Service Bulletin

Achterlicht

740/760

Nieuw materiaal voor de lamphouders in achterlichten

21/5 W BAY 15 d

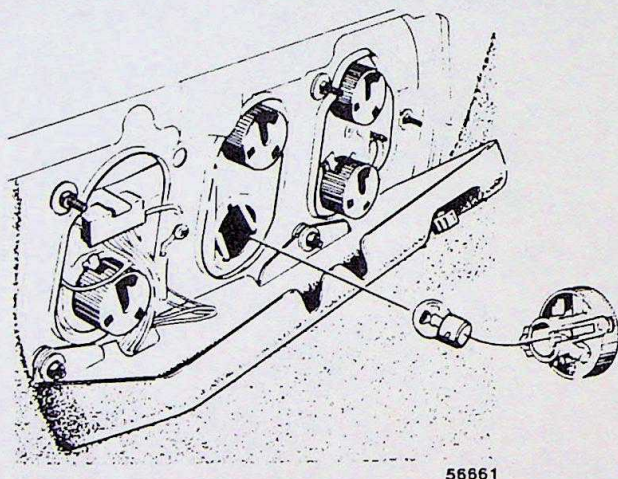
Met ingang van week 501 is voor de lamphouders in achterlichten een nieuw materiaal ingevoerd. Dit nieuwe materiaal is tegen hogere temperaturen bestand dan het tot dusver gebruikte, zodat de lamphouders niet vervormen.

N.B.! Gecombineerde achter- en remlichten (21/5 watt) hebben voor de linker- en de rechterkant verschillende lamphouders. De lamphouder voor de linker kant is zwart (O/N 1 372 043) en voor de rechter kant wit (O/N 1 372 044). Bij verwisseling gaat het remlicht van het achterlicht en andersom branden.

Voor de lamp	O/N
21 watt	1 372 041-2
5 watt	1 372 042-0
21/5 watt (links)	1 372 043-8
21/5 watt (rechts)	1 372 044-6
